Zmeny počas realizácie stavebného diela

Stavba: Vytvorenie a rekonštrukcia COVP Ivanská cesta 21, Bratislava

PRÍKAZ K ZMENE č. 1
(K PREVEDENIU ZHOTOVITEĽOM)

AKUMULAČNÁ NÁDRŽ "AN 30 ZAPPA"

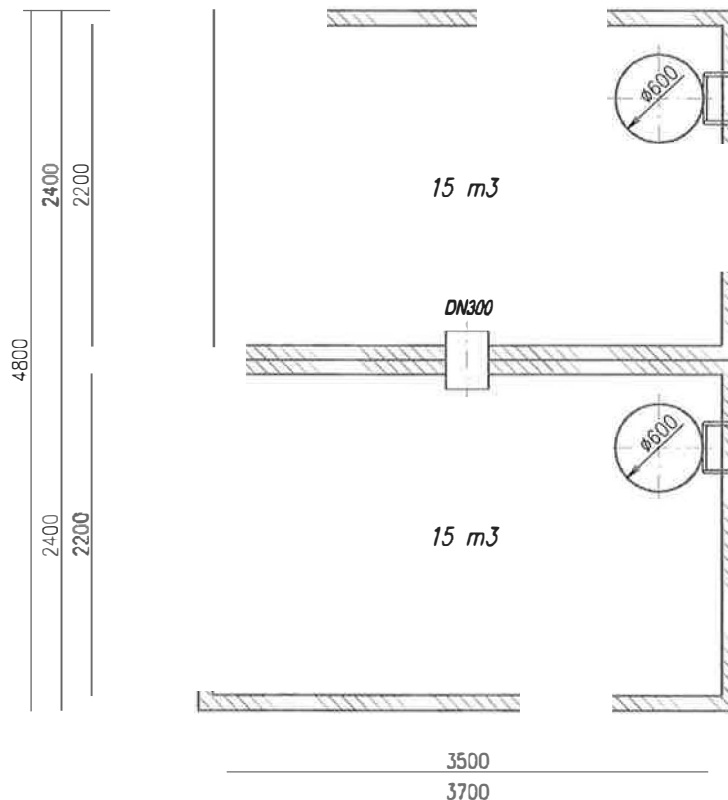
Dohodnutá cena zmeny: 13 643,40 €			
Dohodnuté podmienky zmeny (Termíny, splatnosti, iné ..):			
Má dopad na celkový termín			
Prílohy: Rozpočet 01 - Prípočet - Požiarná nádrž, Technická dokumentácia požiarna nádrže			
Dopady na termíny výstavby a iné: NIE			
Od tlačok pečiatky		Meno / Podpis	Dátum
BRATISLAVSKÝ SAMOSPRÁVNÝ KRAJ SABINOVSKÁ 16, P.O.BOX 106 820 05 BRATISLAVA 25 IČO: 36 06 36 06		 Mgr. Juraj Droba	04 0 6 1 9
Súhlas zástupcu Objednávateľa:		 Ing. Tomáš Saloky	04 0 6 1 9
Súhlas Stavebný dozor:		 Ing. Radoslav Štefančík	04 0 6 1 9
Súhlas Projektant:		 Ing. Radoslav Štefančík	04 0 6 1 9
Distribúcia originálov: ☒ Objednávateľ ☒ Zhotoviteľ ☒ Technický dozor ☒ Projektant ☐			
Počet originálov: 4

1. PREPOJENIE NÁDRŽÍ REALIZOVANÉ JADROVÝM VRTANÍM !
2. NA PREPOJENIE NÁDRŽÍ BUDE POUŽITÉ HLADKÉ POTRUBIE PVC Ø315 mm (DN300) !
3. NA UTESNENIE PREPOJOV NÁDRŽÍ BUDE POUŽITÁ TESNIACA ZMES RESP. GUMENÉ TESNENIE !
4. VÝŠKA STROPNEJ DOSKY H=120-200 mm !

synergy 200

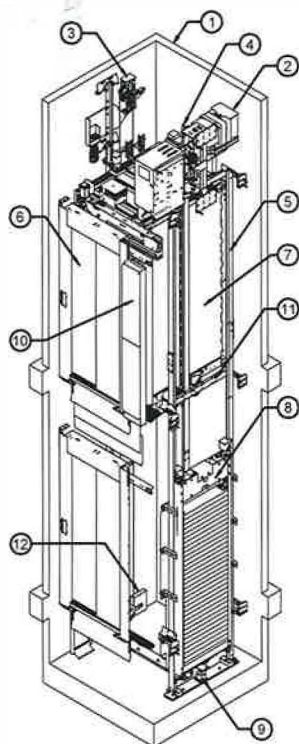
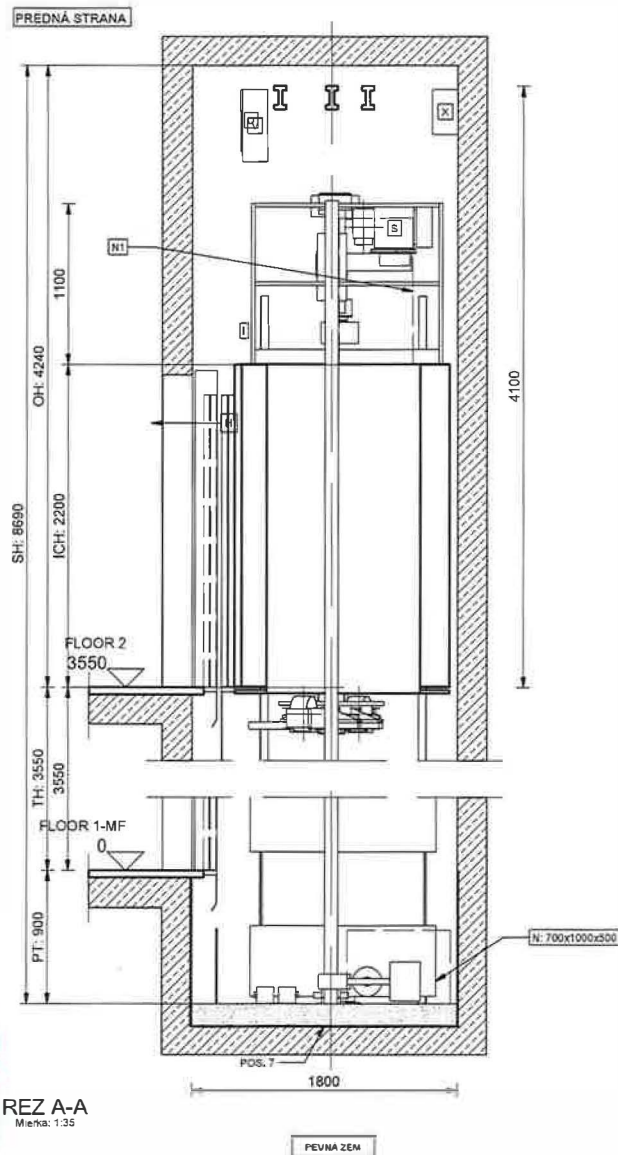
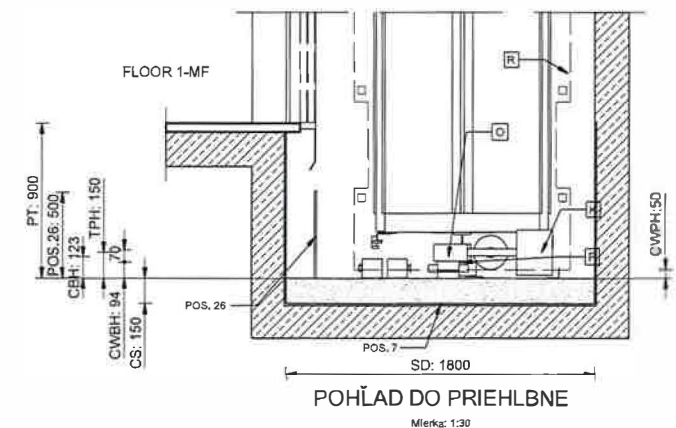
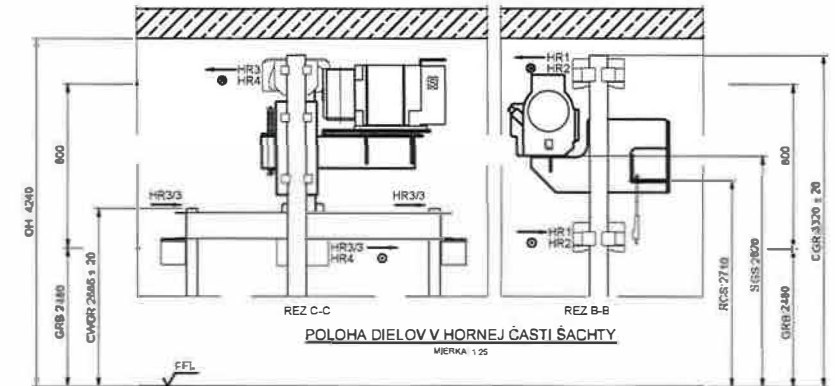
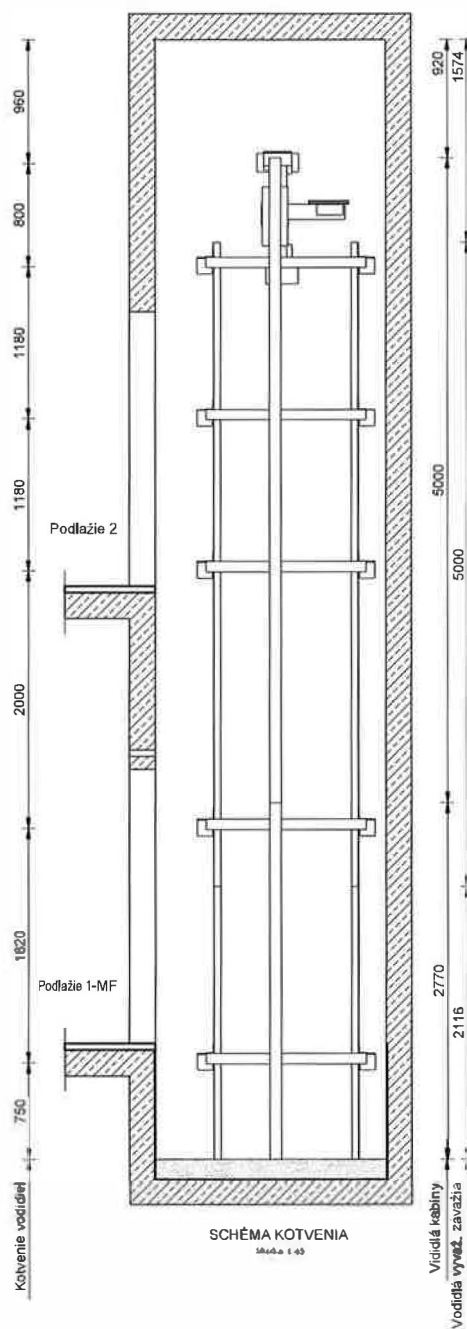
Dohodnutá cena zmeny: 2 446,02 € Prípočet: 26 906,20 € Odpočet: -24 460,18 €	
Dohodnuté podmienky zmeny (Termíny, splatnosti, iné ..):	
Má dopad na celkový termín	
Prílohy: Aktualizovaný výkres výťahu doplnený o popis, Rozpočet 04 - Zmena rozmerov výťahu	
Dopady na termíny výstavby a iné: NIE	
Odtlačok pečiatky	Meno, Podpis
Dátum	
Súhlas zástupcu Objednávateľa: 	04 0 6 1 9
Súhlas zástupcu Zhotoviteľa: 	04 0 6 1 9
Súhlas Stavebný dozor: 	04 0 6 1 9
Súhlas Projektant: 	04 0 6 1 9
Distribúcia originálov: ☒ Objednávateľ ☒ Zhotoviteľ ☒ Technický dozor ☒ Projektant ☐	
Počet originálov: 4

TYP VÝTAHU	OSOBNÝ
MENOVITÁ NOSNOSŤ	825 kg
POČET OSOB	9 OSOB
MENOVITÝ ROZMER KABÍNY	1240x1410 mm
VNÚTORNÝ ROZMER KABÍNY	1216x1400 mm
SLING	NIE
RÝCHLOSŤ	1 m/s
LANOVANIE	2:1
SÚČINITEL VYVÁŽENIA	45%
TYP VODIDLA KABÍNY	T 89B
TYP VODIDLA VYVAŽOVACIEHO ZÁVAŽIA	T 45 - A
VODIACI SYSTÉM	KLZNÉ VODIACE ČELUSTE
